柏崎刈羽原子力発電所原子炉設置変更許可申請
(1号原子炉施設の変更) の概要について

平成17年4月

原子力安全・保安院

1号炉の残留熱除去系の蒸気凝縮モードの機能を削除する。

第2図 原子炉隔離時冷却系の比較

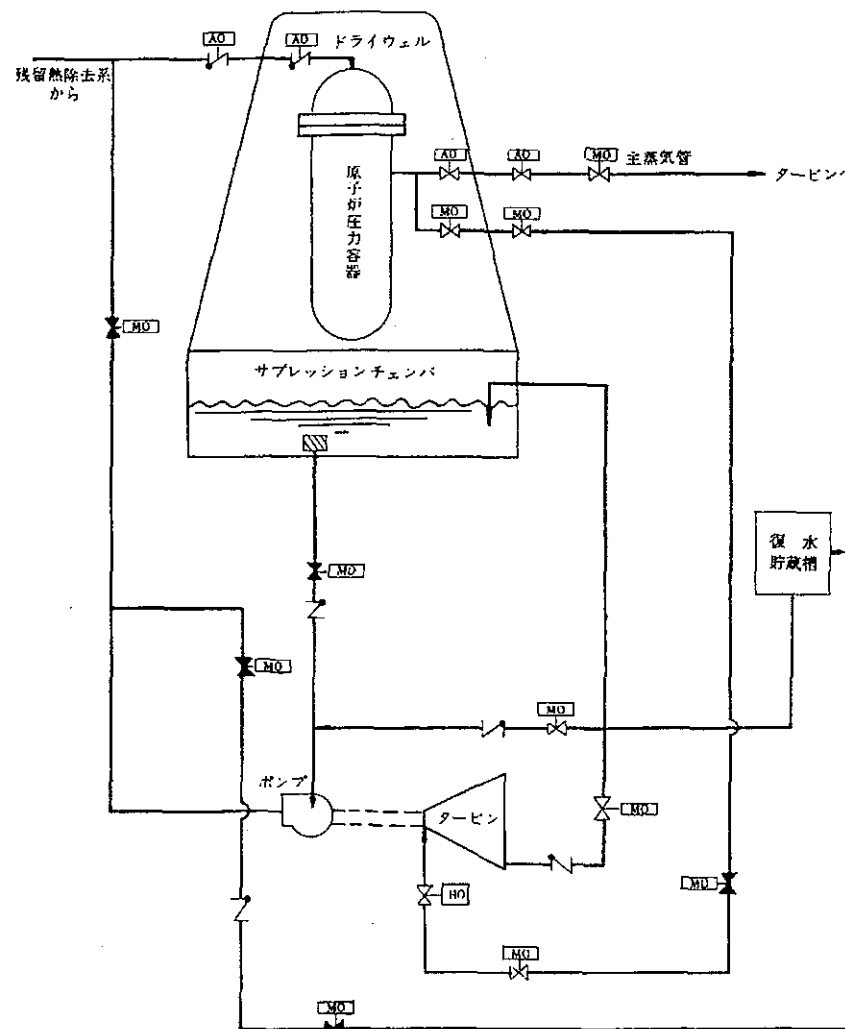
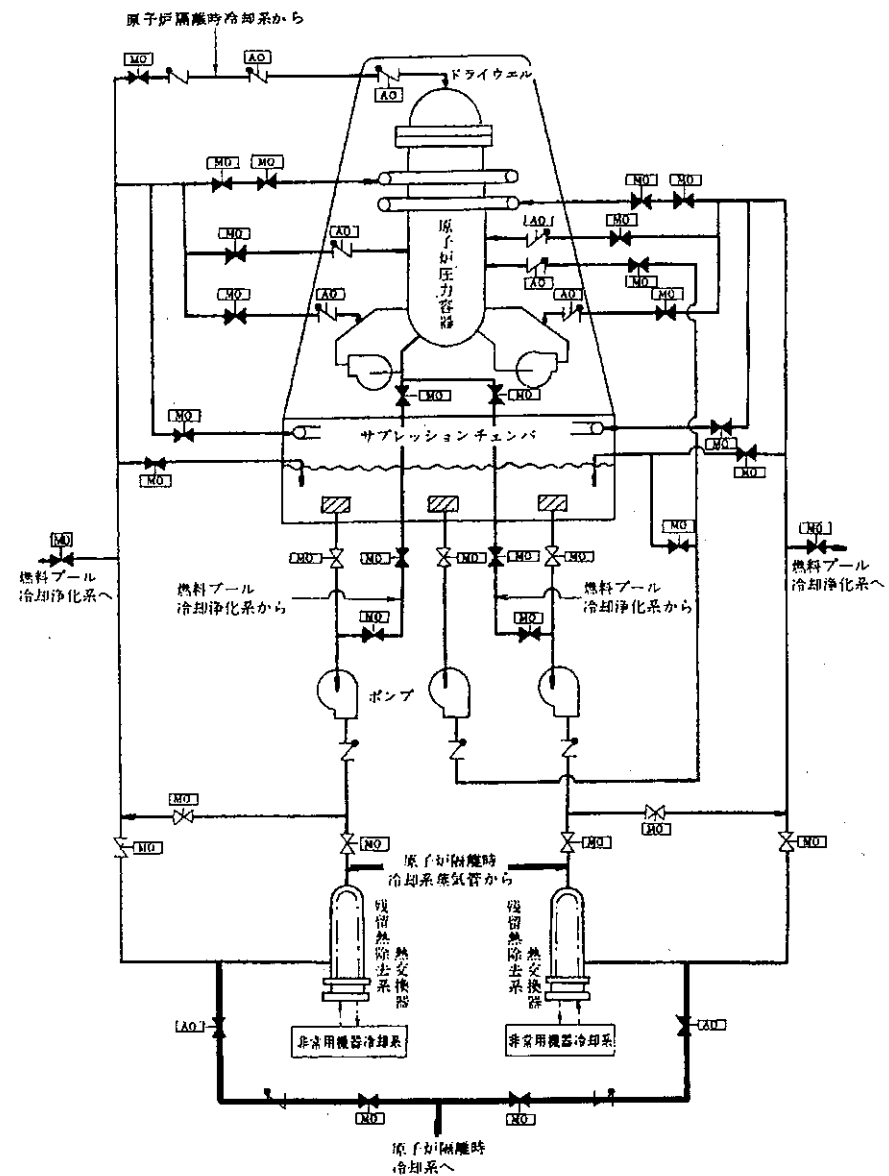
1号炉の残留熱除去系の機能の一つである蒸気凝縮モードは、原子炉隔離時に炉心の崩壊熱等を除去する機能を有しており、その凝縮水は原子炉隔離時冷却系の水源としても利用可能である。しかし、原子炉隔離時の炉心の崩壊熱等の除去については、通常の運転方法として、主蒸気を逃がし安全弁によってサプレッションチェンバのプール水中へ放出すると共に、原子炉隔離時冷却系の補給水により原子炉の水位維持を行うことが可能であり蒸気凝縮モードを用いる必要はないため、蒸気凝縮モードの機能を削除する。
